STACYにおける設工認申請漏れ確認プロセス

(1) 設置許可申請書と設工認の関係の再確認

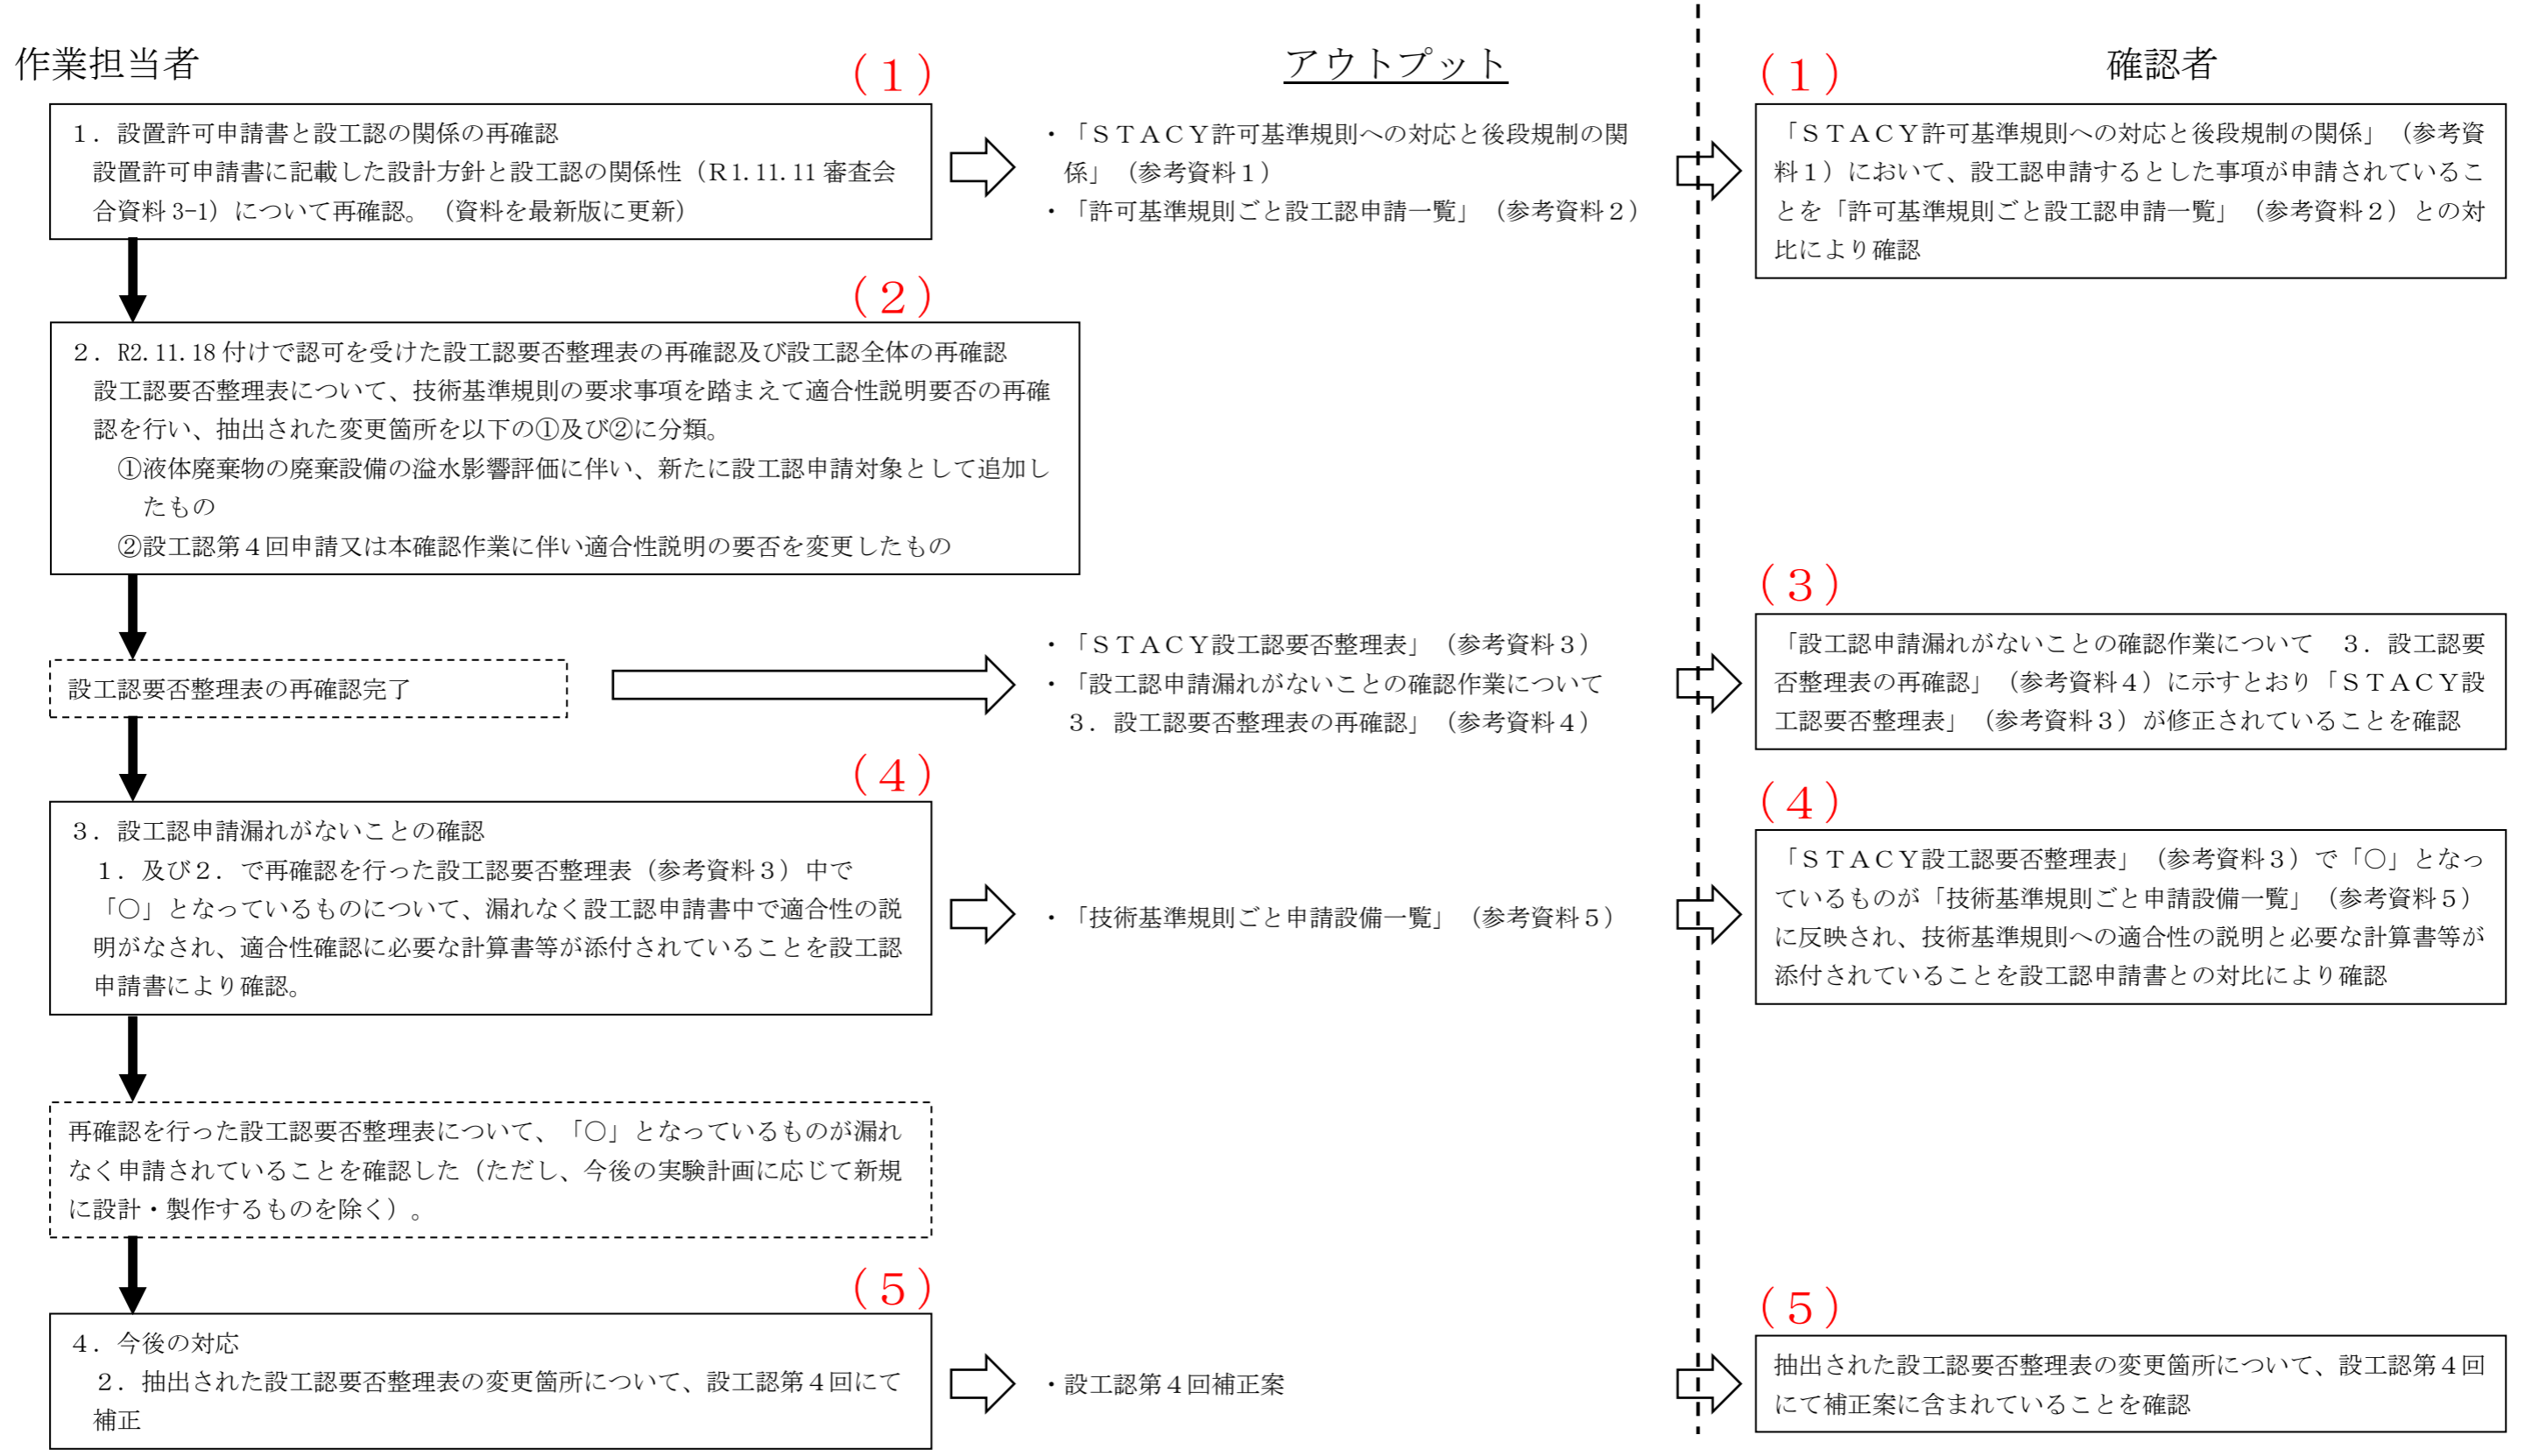
(1) - 1 設工認申請において適合性を示している技術基準規則の項目について、それらが設置許可申請書の許可基準規則への適合のための設計方針の何条の記載に対応するものかを整理。(許可基準規則ごと設工認申請一覧(参考資料2)の作成) (担) ※

(1) - 2 「STACY許可基準規則への対応と後段規制の関係」(参考資料1)にて設工認申請するとしたものが漏れなく申請されていることを確認。(担、確) ※
